Tippavaaran yritysalueen asemakaava ja asemakaavamuutos, Hämeenkyrö

Tippavaaran yritysalueen asemakaavan luonnosvaihe

HÄMEENKYRÖ, TIPPAVAARAN YRITYSALUEEN ASEMAKAAVA JA ASEMAKAAVA-MUUTOS, LUONNOS

Lausunto Hämeenkyrön Tippavaaran yritysalueen asemakaavan ja asemakaavamuutoksen luonnoksista

VAIHTOEHTO 2

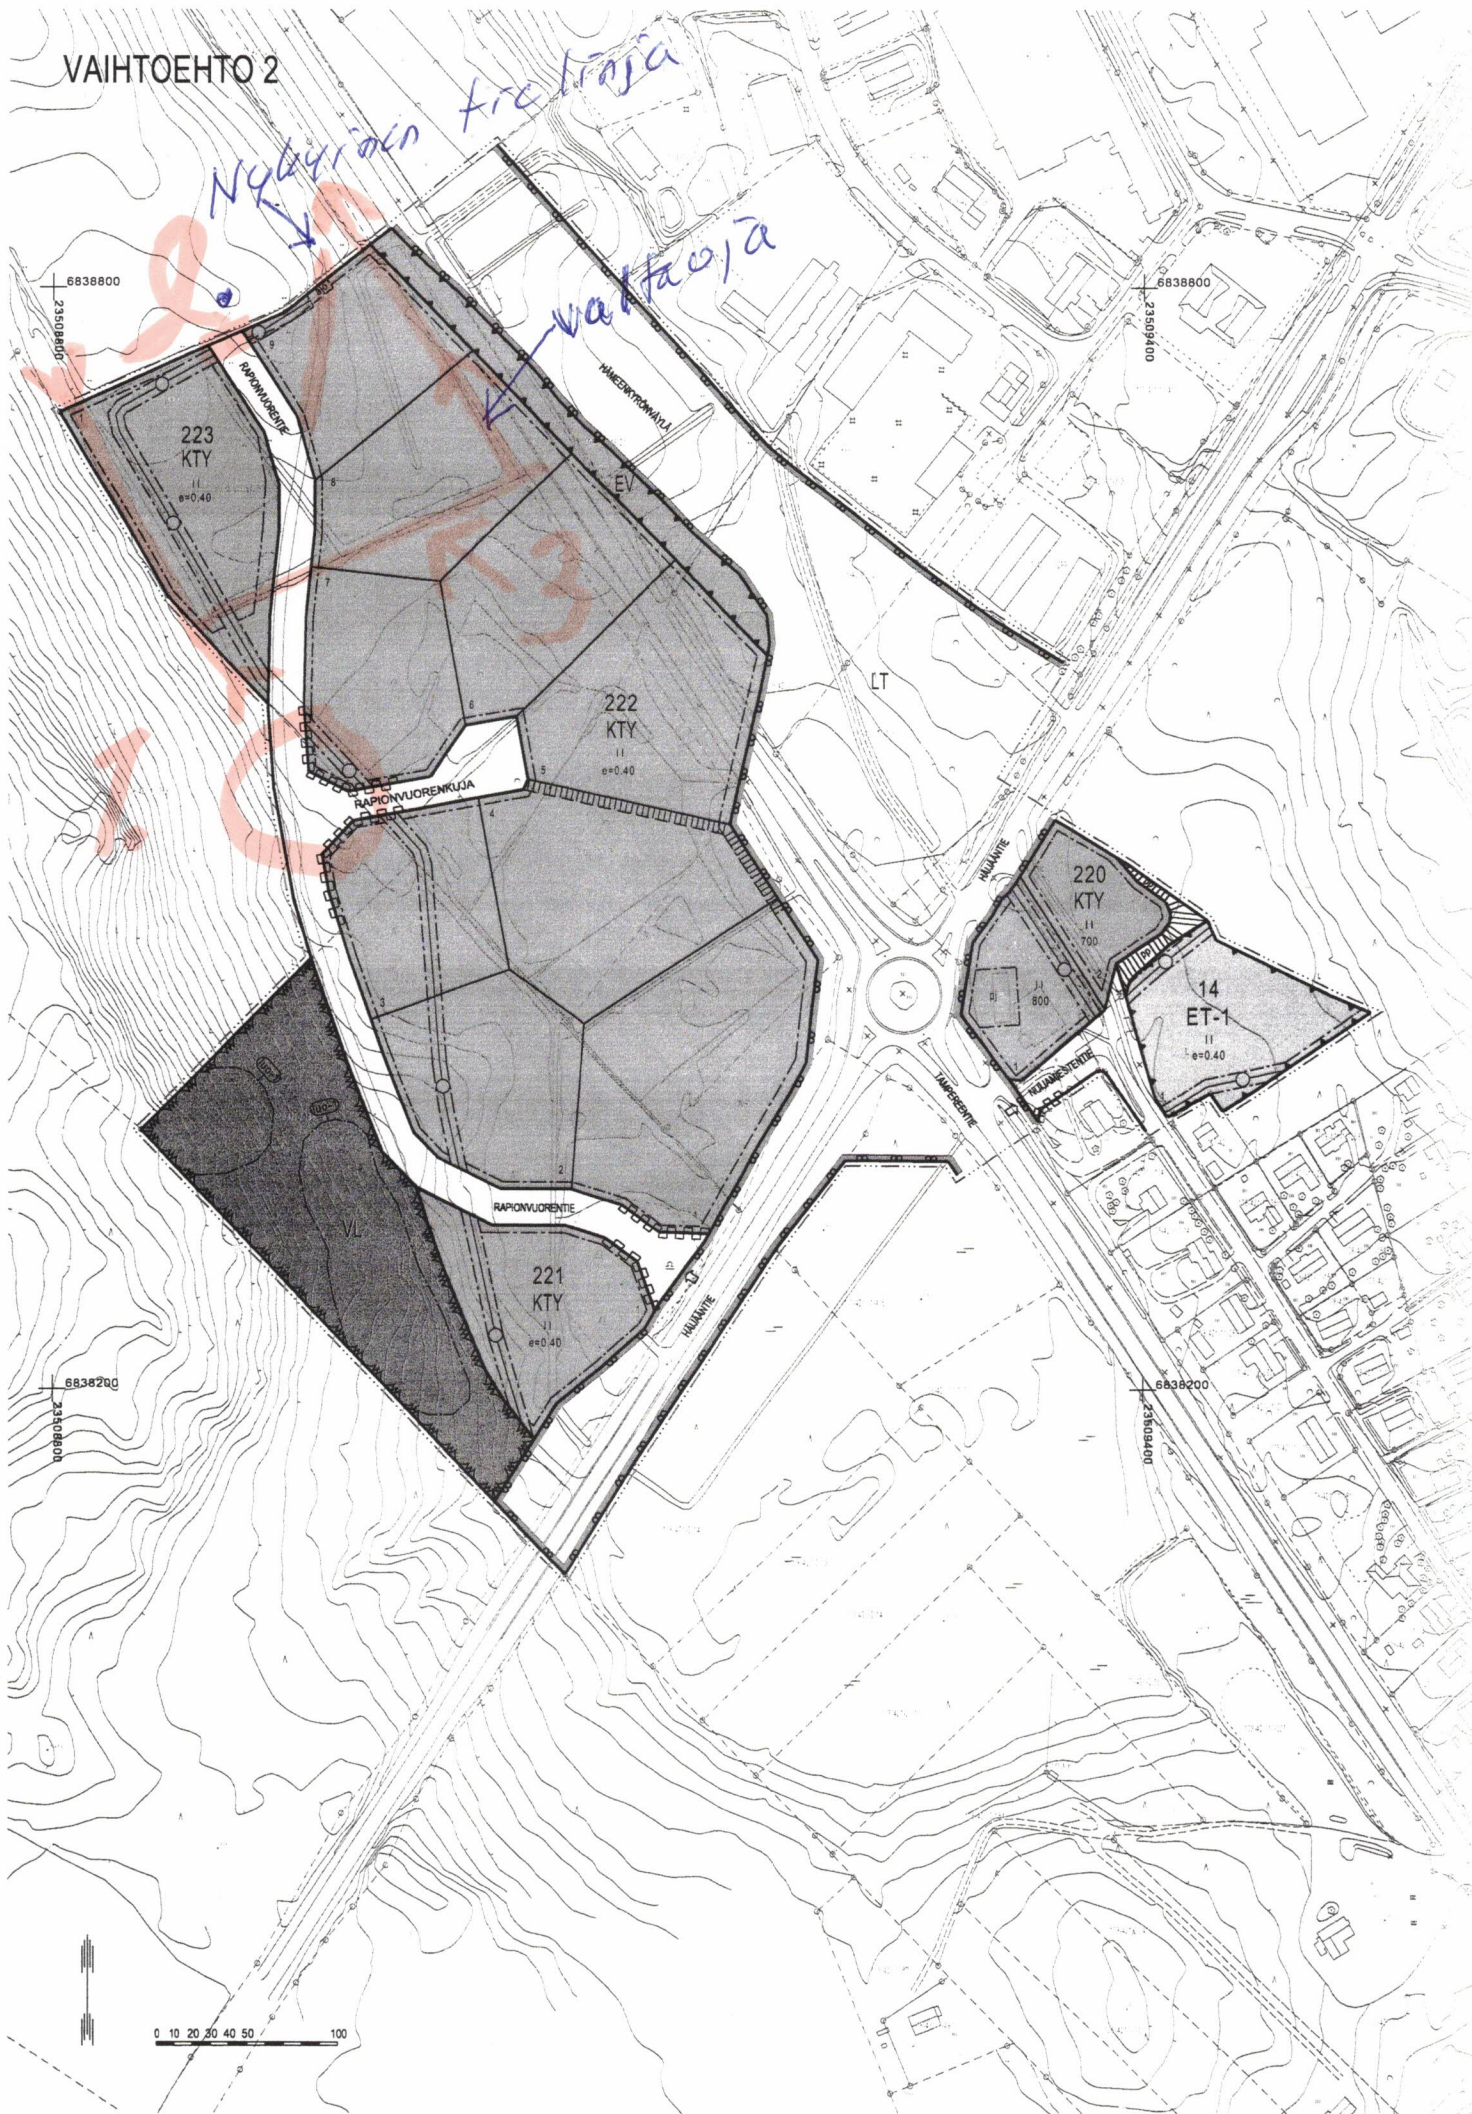
Vaihtoehdossa 2 nykyinen Rapionvuorentie palvelisi myös kaava-aluetta, mutta tien kantavuus ei riitä edes nykyiselle liikenteelle. Tien runko on pettänyt (liitteenä kartta, kohta 1), koska maanläjitysalueelle on ajettu Rapionvuorentien kautta. Tiellä on pitkä matka huonosti kantavaa pohjaa ja sen lisäksi Sastamalaan menevä vesiputki alittaa tien juuri pehmeältä kohdalta.

Kaavassa ei ole huomioitu valta-ojaa mikä kerää vesiä arviolta yli 100 ha alueelta tulva-aikana. Virtaamat tosi suuria (kartalla kohta 3).

Vaihtoehdossa 2 ei ole huomioitu liittymää Rapionvuorentien nykyiseen tiehen (kohta 2).
